Dot.: postępowania przetargowego w trybie przetargu nieograniczonego na „**Termomodernizację i przebudowę budynku przychodni zdrowia przy ul. Powstańców 7A w Solcu Kujawskim**”. Zamawiający przedstawia pytania dotyczące Specyfikacji Istotnych Warunków Zamówienia zadane przez uczestników postępowania wraz z odpowiedziami, które należy uwzględnić w ofercie.

Rys. E-11 - Schemat rozdzielni TS

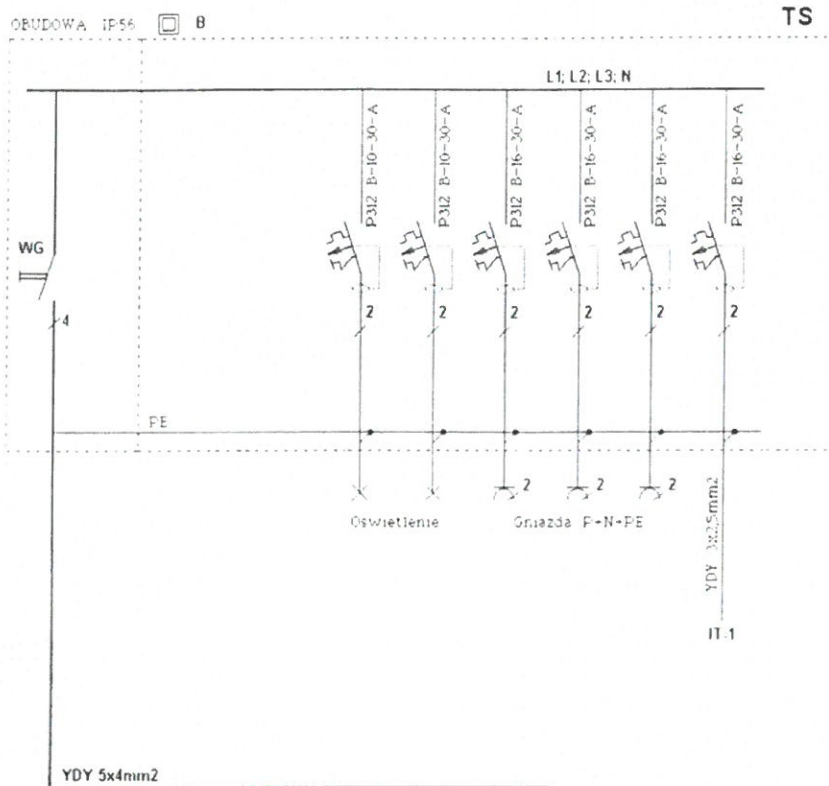
Brakuje schematu rozdzielni TS – rys. E-11. Prosimy o uzupełnienie dokumentacji.

Udostępniono brakujący rysunek.
